JMTR原子炉施設に係る 廃止措置計画について (面談における確認事項への回答)

令和2年11月19日

国立研究開発法人日本原子力研究開発機構
高速炉・新型炉研究開発部門
大洗研究所

(11月10日の面談における確認事項)

【空気圧縮機の運転段階及び廃止措置移行後の耐震重要度について】

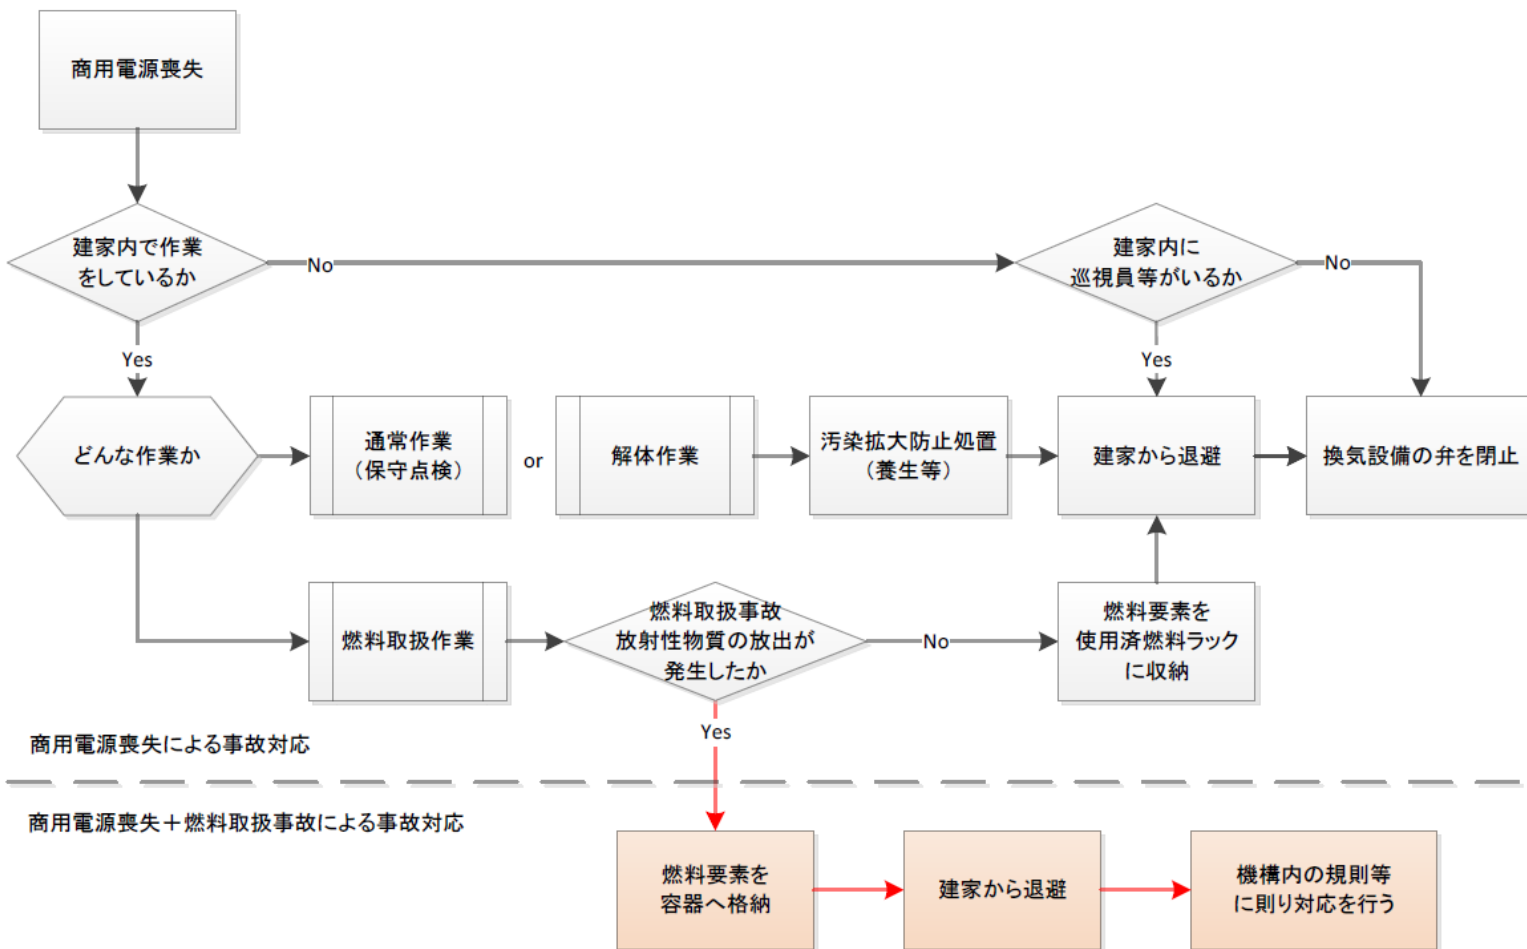
(確認事項No.1)

空気系統用冷却設備の耐震クラスの見直しについて、運転段階から廃止措置段階に移行することで、当該設備の冷却水の供給先が空気圧縮機に限定されることから、廃止措置中に求められる空気圧縮機の安全機能を整理した上で、これに伴う耐震重要度を整理すること。これら一連の説明は、補正に反映すること。

UCL系統に接続されている設備・機器	必要流量 (m ³ /h)	運転期間中における耐震重要度及び安全機能		廃止措置移行後の供用状態	廃止措置移行後の耐震重要度	性能維持施設
(1)	ループの終段冷却系	200	一般機器 (Bクラス相当)	—	供用終了	—	—
(2)	炉外試験設備※ ¹	120	—	—	—	—	—
(3)	ディーゼル発電機	50	重要機器 (Sクラス相当)	安全上重要な関連機能※ ³	供用終了	—	—
(4)	空気圧縮機	10	重要機器 (Sクラス相当)	放射性物質の閉じ込め 放射性物質の放出抑制	供用終了	—	—
			一般機器 (Cクラス相当)	— (上記以外のもの)	運転継続	一般機器 (Cクラス相当)	○
(5)	制御棒駆動装置	5	重要機器 (Sクラス相当)	原子炉の緊急停止	供用終了	—	—
(6)	ターボ冷凍機※ ²	450	—	—	運転継続	—	—

空気圧縮機の耐震重要度分類は、原子炉運転中における放射性物質の閉じ込め及び放射性物質の放出抑制機能（非常用排気設備、破損燃料検出系）については重要機器（Sクラス相当）とし、これ以外の機器へ供給する機能については一般機器（Cクラス相当）としていた。廃止措置段階では原子炉の運転はないため、空気圧縮機の耐震重要度分類は一般機器（Cクラス相当）のみとなる。このため、空気系統用冷却設備の耐震重要度分類を、原子炉設置変更許可申請書本文五の一般機器（Cクラス相当）とする。
